Da: avv.paolomontanari@sicurezzapostale.it
Inviato: martedì 22 settembre 2015 08:54
A: DGSalvanguardia.Ambientale@PEC.minambiente.it
Oggetto: Autostrada A14. Nuovo svincolo Pesaro Sud. Osservazioni.
Allegati: Osservazione casello con pianta.pdf

**OGGETTO: Autostrada A14 Bologna-Bari-Taranto
Nuovo Svincolo Pesaro sud**

OSSERVAZIONE

Allegati: n. 1 pianta luoghi

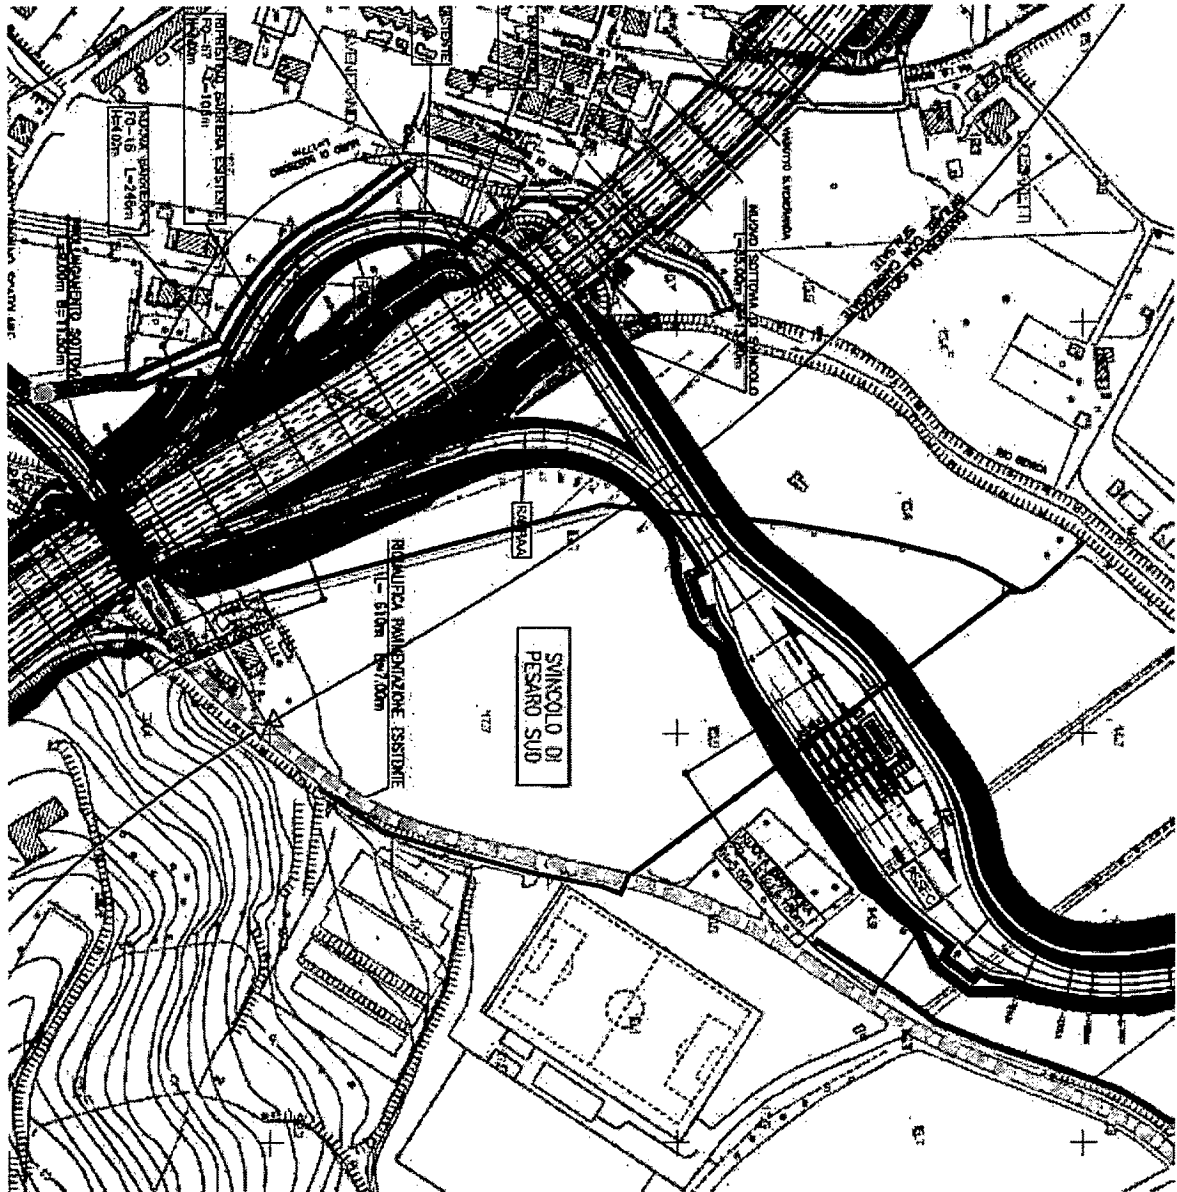
In merito al progetto da Voi elaborato circa la realizzazione del nuovo casello per lo svincolo di Pesaro Sud in località S. Veneranda, in qualità di proprietario di una gran parte dei terreni sul quale verrà realizzato il nuovo casello faccio resente che tali terreni sono da sempre soggetti a notevole ristagno idrico durante la stagione invernale, non per nulla la relativa strada si chiama Traversa Pantano Castagni. E' pertanto fondamentale che il nuovo rilevato ospitante il casello e le rampe non chiuda i due fossi di scolo delle acque che defluiscono da monte verso il Genica, uno situato a fianco della strada interpodereale ivi presente, (unico accesso al manufatto di controllo dell'acquedotto comunale MARCHE MULTISERVIZI ed alla proprietà Cecchini), e l'altro al confine fra la mia proprietà e la proprietà adiacente lato mare fra i mappali 2976 e 2899 foglio n. 46. In quest'ultimo fosso transitano, oltre che le acque di precipitazione sui nostri terreni, anche le acque provenienti dalla adiacente strada e quelle su questa confluenti provenienti da monte. Tali due fossi sono di fondamentale importanza per impedire l'allagamento dei terreni posti fra il nuovo casello e la strada Pantano Castagni da parte delle acque di precipitazione.

Si raccomanda di mantenere tali deflussi mediante adeguato intubamento dei relativi fossi.

Si allega alla presente una tavola PDF indicante il posizionamento di tali due fossi.
